Doplňěk technické zprávy v rámci revize DPS č.K1-1, K2-2 dle Smlouvy o dílo ze dne 18.2. 2015 řešící:

Název akce:	Oprava a rekonstrukce areálu klášterů Český Krumlov – část areál bývalého kláštera řádu sv. Kláry
Místo akce:	Český Krumlov, areál mezi ulicemi Latrán a Pivovarská k.ú. Český Krumlov, 622931 p.č.766/1 – K1, K3 p.č.711/1 – K2 p.č.712 – K4 p.č.766/2 – K5
Stavebník:	Město Český Krumlov náměstí Svornosti 1, 381 01 Český Krumlov IČ: 00245836
Partneři projektu:	Městské divadlo Český Krumlov IČ: 65006267 Horní ul. 2, 381 01 Český Krumlov Kontaktní osoba/ředitel: Jan Vozábal Tel.: 602 331 162 E-mail: jan.vozabal@divadlock.cz Manažer projektu: Ing. Kateřina Slavíková Tel.: 602 308 852 E-mail: katerina.slavikova@divadlock.cz
Generální projektant:	<u>Sdružení pro zpracování projektové dokumentace akce opravy a rekonstrukce areálu klášterů Český Krumlov – část areál bývalého kláštera řádu sv. Kláry</u> <i>Masák & Partner s.r.o.:</i> Ing. arch. Jakub Masák autorizovaný architekt bez specifikace oboru č. autorizace: 03 086 Rooseveltova 39/575, Praha 6, 160 00 tel.: 777 121 003 e-mail: masak@masak-partner.com <i>Metropjekt Praha, a.s.</i> Ing. David Krása – místopředseda představenst

Gotické trámy nejsou na navrhovaný provoz unosné. Z tohoto důvodu je nutné nad nim realizovat novou stropní konstrukci, která bude zároveň požárním předělem mezi požárními úseky. Stropní konstrukce je navržena z ocelových I profilů. V místě stropních trámů č.20 – 24 je navržena snížená skladba:

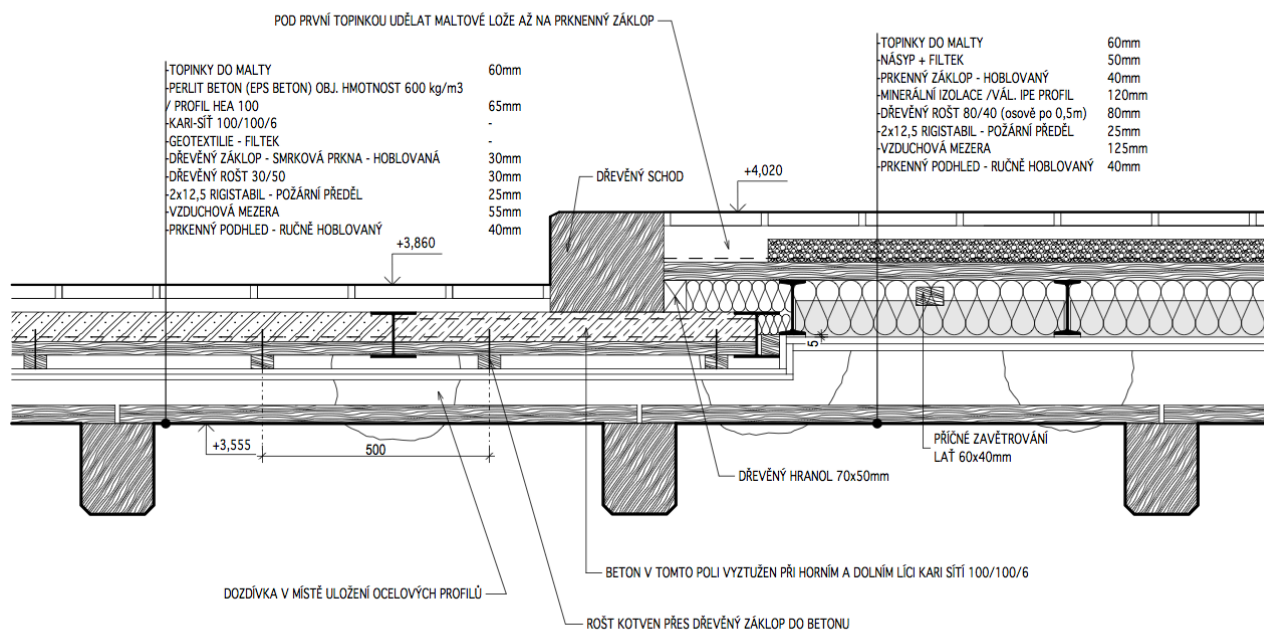
Snížená skladba je z důvodů návazností výškových úrovních podlah 2.NP, schodiště a bezbariérového přístupu z výtahu do mj. sloupového sálu. Zároveň je nutné v této části z technologických důvodů tyto trámy osadit o cca 50 mm níže z důvodu realizace požárního předělu, který musí být ze spodní strany řádně přestěrkován.

Řešení v místě schodišťové stěny:

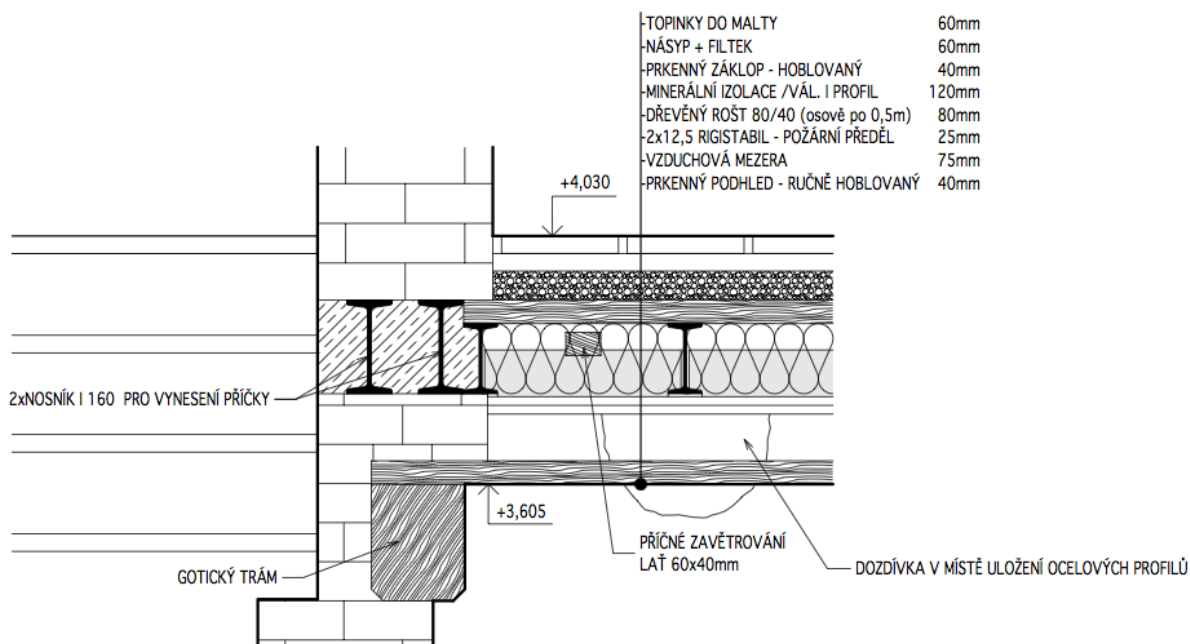
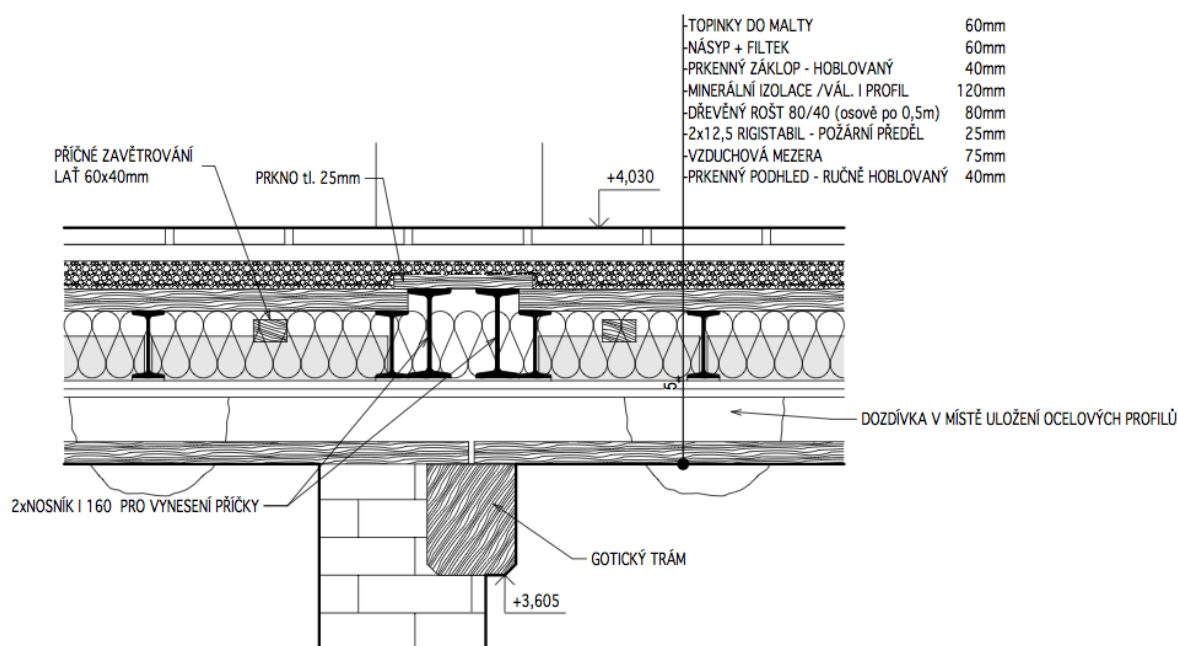
Detail vyvšení trámů č.17 – 19 z důvodu špatné únosnosti i po restaurování a vložení protéz:

29. doplnění kované mříže do parteru mezi objekty K3 a K1 (Z117)

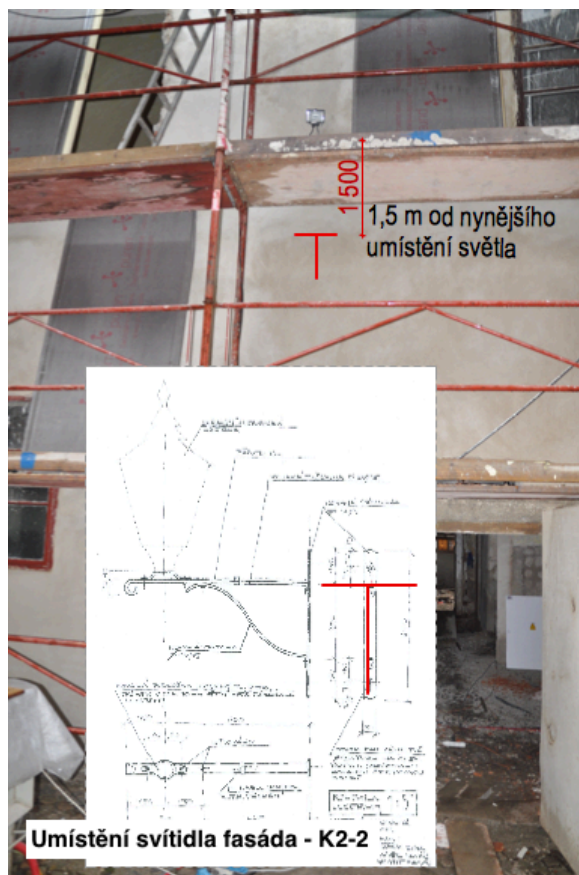
Na základě požadavku zadavatele je z důvodu zamezení přístupu do úzké uličky (K1-K3) mimo provozní dobu objektu navržena historizující (kovaná, oblouková, provlíkaná) mříž Z117.
